Modulo per la presentazione delle osservazioni per i piani/programmi/progetti sottoposti a procedimenti di valutazione ambientale di competenza statale

ID: Codice procedura (ID_VIP/ID_MATTM): 12691

“Progetto di un impianto eolico denominato “Pitigliano” ubicato nei comuni di Pitigliano (GR) e Sorano (GR) costituito da 20 (venti) aerogeneratori di potenza nominale 7,0 MW per un totale di 140,0 MW con relative opere connesse ed infrastrutture indispensabili”

TESTO DELLE OSSERVAZIONI

Immagine 3. Cumulo di una parte di impianti eolici, fotovoltaici e geotermici industriali in progettazione ed esistenti intorno all’eolico industriale “Pitigliano”.

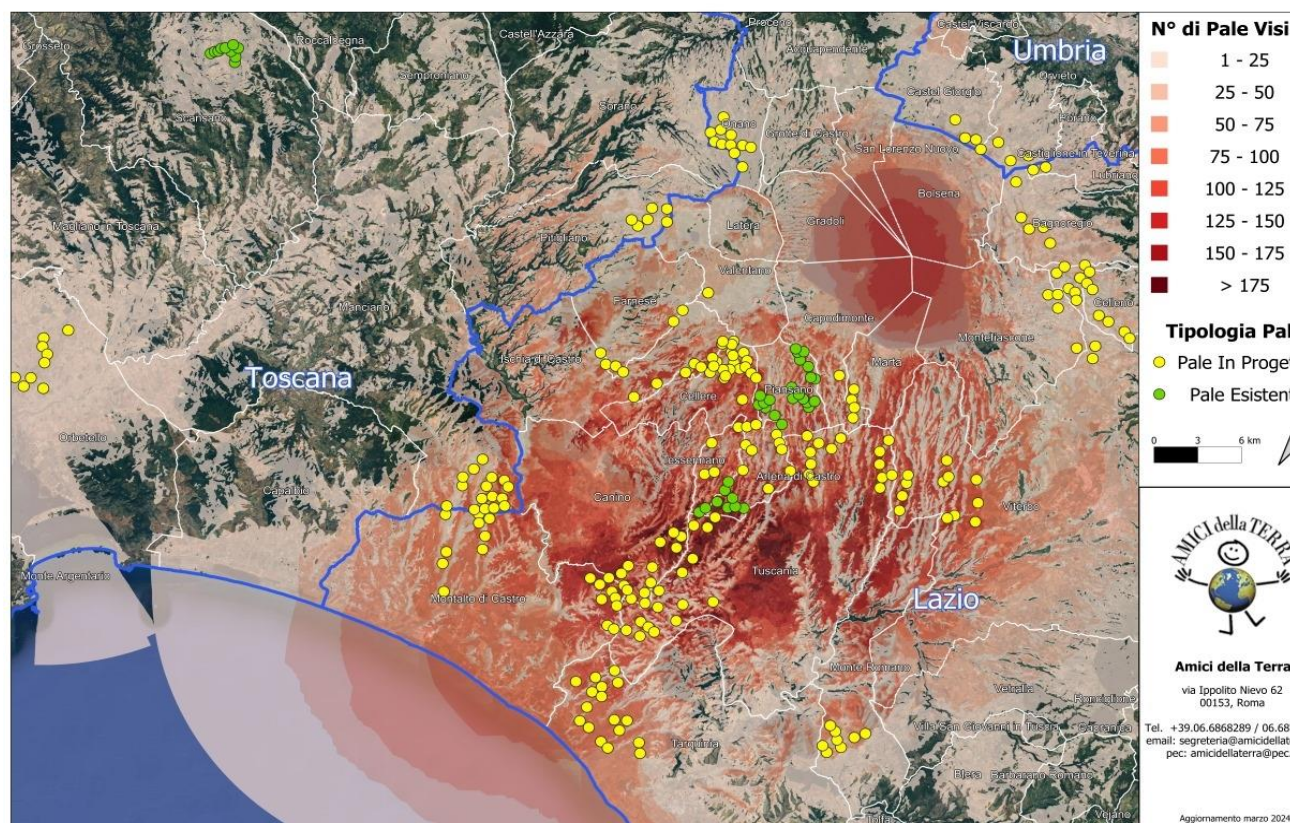
Tornando alle Linee guida nazionali, l’allegato IV dedica il paragrafo 3 agli impatti visivi e quelli sui Beni Culturali, Paesaggistici, Naturalistici e Culturali, dove viene detto che la valutazione dell’impatto visivo dovrà essere effettuata tenendo conto “**degli elementi caratterizzanti e qualificanti il paesaggio**, effettuata alle **diverse scale di studio (vasta, intermedia e di dettaglio...**”. Le analisi debbono non solo definire l’area di visibilità dell’impianto eolico industriale, **ma anche il modo in cui l’impianto viene percepito all’interno del bacino visivo**. Le analisi visive debbono inoltre tener in opportuna considerazione **gli effetti cumulativi derivanti dalla compresenza di più impianti**”. Nella Relazione Paesaggistica e nello Studio di Impatto Ambientale prodotte dalla proponente come già evidenziato è stato ignorato il vincolo paesaggistico di notevole interesse pubblico ex articolo 136 del Codice dei

Beni Culturali “*Ambito paesaggistico, geologico e geomorfologico dell’orlo della caldera di Latera ...*” Non vengono nemmeno citati gli impianti eolici in progetto al MASE, il “Rempillo” (6 aerogeneratori) e un altro in verifica amministrativa di 14 aerogeneratori e 72, 6 MW. Ad oggi nei territori di Pitigliano, Sorano e in quello limitrofo potenzialmente potrebbero essere insediati 40 aerogeneratori alti 200 metri e larghi 170. Ma la proponente non cita neanche altri impianti che creerebbero il cumulo e quindi maggiore impatto. Infatti, sul territorio della “Città del Tufo” (Sorano e Pitigliano) impatterebbero anche l’impianto eolico “Montarzo” di Onano con 13 aerogeneratori con le dimensioni ricordate, l’altro eolico industriale nel territorio di Valentano con sette aerogeneratori (stesse dimensioni), gli impianti di Farnese con un minieolico di 3 Torri alte 60 metri già installate in località Poggio del Crognolo e l’impianto eolico industriale “Vallerosa” (7 aerogeneratori alti 200 metri e larghi 158 metri) in procedura VIA presso la Regione Lazio. Inoltre, altri impianti del minieolico già presenti a Valentano, Cellere e Piansano e due progetti eolici industriali con le stesse dimensioni (200 m x 170 m) nel Comune di Ischia di Castro. La valutazione del cumulo non prende neanche in considerazione gli impianti industriali di fotovoltaico e agrivoltaico in progetto a Farnese, Valentano, Ischia di Castro, Cellere. L’impianto geotermico in procedura Via al MASE, progettato nella Caldera di Latera. Quindi è stata effettuata una valutazione del potenziale impatto cumulativo non veritiera a dispetto di quanto affermato dalla proponente che sostiene di aver preso in considerazione uno spazio di 10 km intorno al suo impianto per gli impatti che si creerebbero.

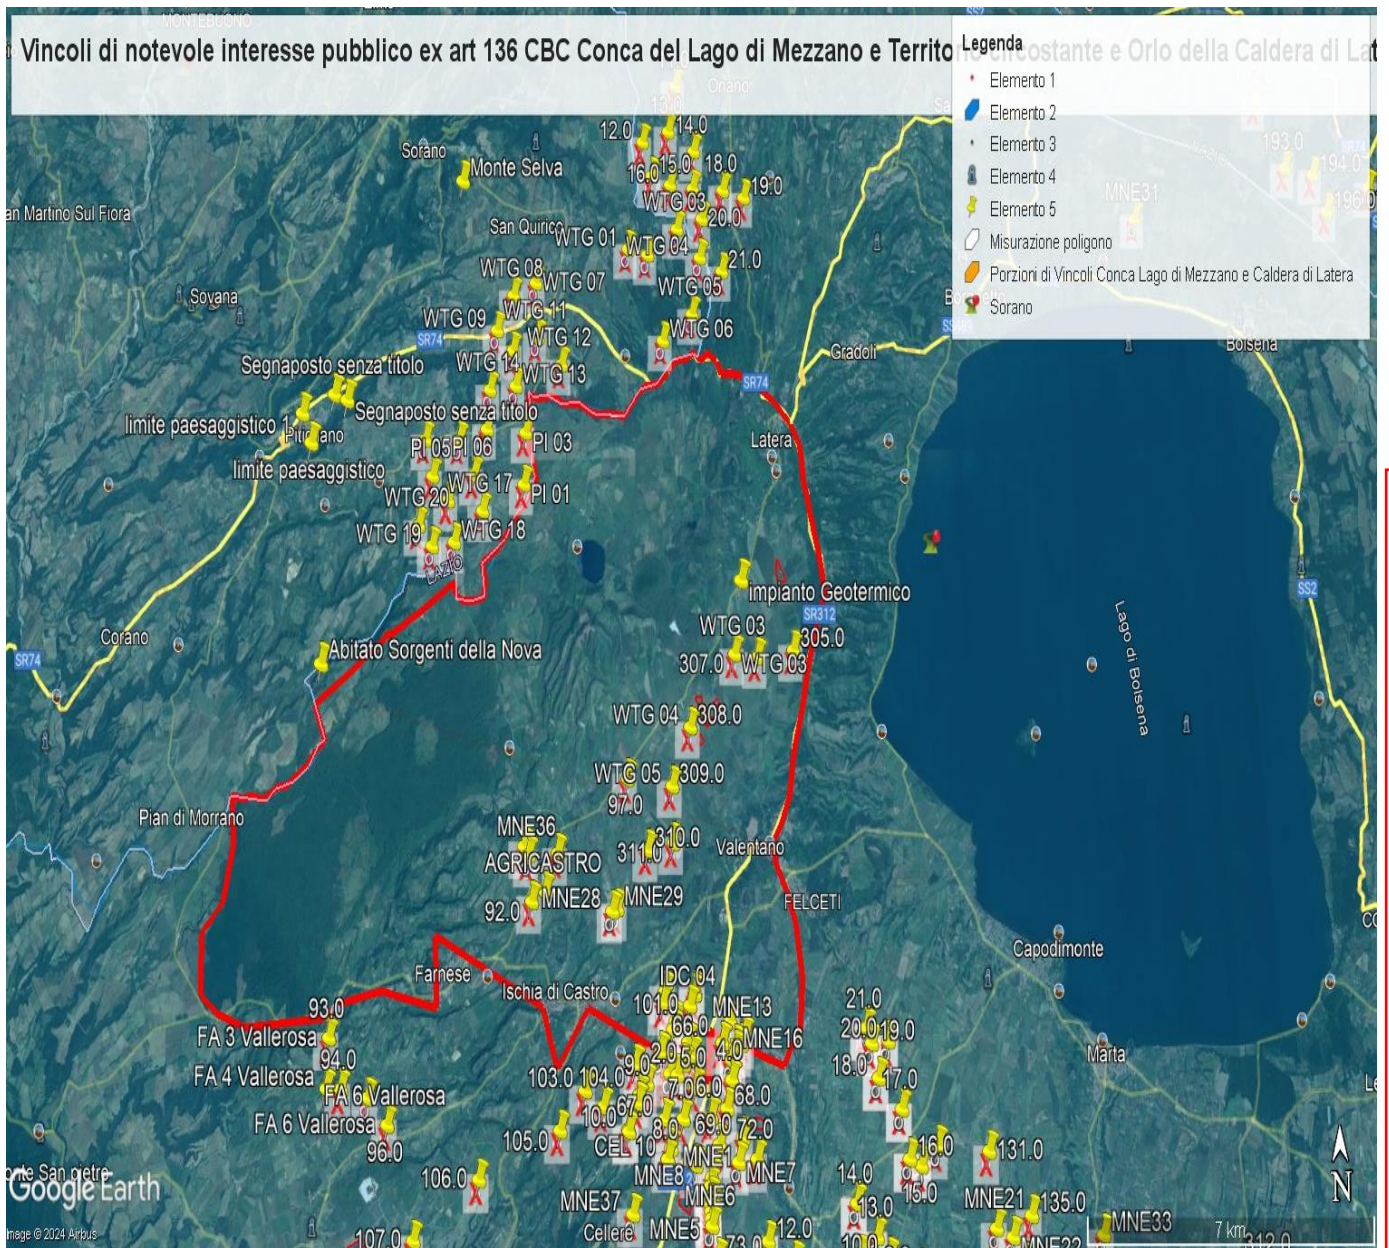
e schiantandosi cadrebbe direttamente sulla strada regionale e un'altra la WGT 09 a 235 metri dalla stessa facilmente raggiungibile dai pezzi creati in un eventuale schianto e anche la WGT 08 a 310 metri sempre in zona di relativo pericolo. Le pale WGT 10, 12 e 13 si trovano invece a 60 – 70 metri da una strada sterrata che collega abitazioni e strutture agricole mentre la WGT 14 a poco più di 200 metri. La pala WTG 16 si trova a 320 metri dalla Strada Provinciale Pantano ed a soli 100 da una strada sterrata che collega abitazioni e strutture agricole. La WTG 20 si trova a soli 160 metri da una strada sterrata che collega due Agriturismi. Anche queste costituisce un pericolo per l'incolumità delle persone e degli animali in caso di schianto o di rottura di parti dell'aerogeneratore. E' noto che possono verificarsi rotture della lama in rotazione o di pezzi della stessa e a volte anche crolli dell'intero aerogeneratore o spezzamento (meglio *rottura*) della torre a causa di incendi o eventi atmosferici estremi sempre più frequenti anche nei nostri territori. Uno dei principali eventi che comporta la rottura della lama è rappresentato dalla fulminazione atmosferica anche se le lame sono idoneamente protette contro questi fenomeni mediante ricettori metallici disposti alle estremità delle lame ed idoneamente collegati a terra. Nel caso di rottura accidentale di un elemento rotante a seguito di distacco, attraverso le leggi della balistica classica è possibile determinare le probabili traiettorie dell'elemento. Infatti, nota la velocità di rotazione e le caratteristiche geometriche, si può procedere all'applicazione delle leggi della fisica per giungere ad una stima esatta delle traiettorie. Purtroppo, la stima è chiaramente semplificata vista la complessità del problema e le molte variabili che entrano nel calcolo, soprattutto per ciò che riguarda le azioni aerodinamiche di portanza, resistenza e momento aerodinamico di difficile definizione soprattutto in caso di frammenti irregolari e di geometrie incognite. In letteratura esistono degli studi condotti relativamente a questa specifica tematica. Uno dei riferimenti è rappresentato dallo studio condotto dalla società Vestas Wind System: "Vestas V80 – Blade Trow calculation under normal operationing

conditions (2001)”. Detto studio riporta la stima della traiettoria di una pala eolica in condizioni di normale funzionamento sia per la pala intera che per eventuali frammenti. Lo studio ipotizza che, in assenza di forze aerodinamiche, la massima gittata si ottiene quando la pala si distacca dal rotore con un angolo di 135° azimut, considerando quale unica forza inerziale quella di gravità con approccio quindi conservativo e a vantaggio di sicurezza. Viene quindi calcolato il tempo di volo considerando la velocità verticale iniziale applicata al centro di gravità. Nota la durata di volo e conoscendo le componenti orizzontali e verticali della velocità è possibile definire la traiettoria dell'elemento distaccatosi. Le conclusioni dello studio analitico del fenomeno, **basato su grossolane approssimazioni anche dichiarate**, ha dimostrato che è opportuno evitare la presenza di ricettori sensibili al probabile distacco di organi rotanti nella circonferenza di raggio 85 m dall'asse dell'aerogeneratore. A pag 7 del Documento prodotto dalla proponente “ Relazione gittata” a pag 7 si afferma *“Nella definizione del Layout del Parco di Pitigliano-Sorano in un intorno di ampiezza pari a 212,04 m che rappresenta il valore di gittata reale stimato non ricade nessun punto sensibile”*. Questo valore della gittata massima oltre a non essere assolutamente condivisibile e non realistico in quanto addirittura di poco superiore all'altezza della pala non è neanche veritiero perché abbiamo visto che la S.R 174 maremmana sarebbe interessata dal crollo della pala WGT 07 e altre strade provinciali e secondarie sarebbero interessate dalla vicinanza di altri aerogeneratori sopra meglio individuati.

Infatti, il fenomeno della gittata massima è molto più complesso da stimare analiticamente, per questo si rimanda all'esperienza dei costruttori più esperti i quali indicano detto fenomeno come molto raro con una variabilità di ritrovamenti dei frammenti a distanze molto varie, in relazione ai numerosi fattori che possono condizionare l'evento, l'orografia, la velocità del vento, la direzione, le azioni aerodinamiche di portanza che potrebbero spingere a centinaia di metri frammenti di elementi rotanti, come purtroppo avvenuto già in
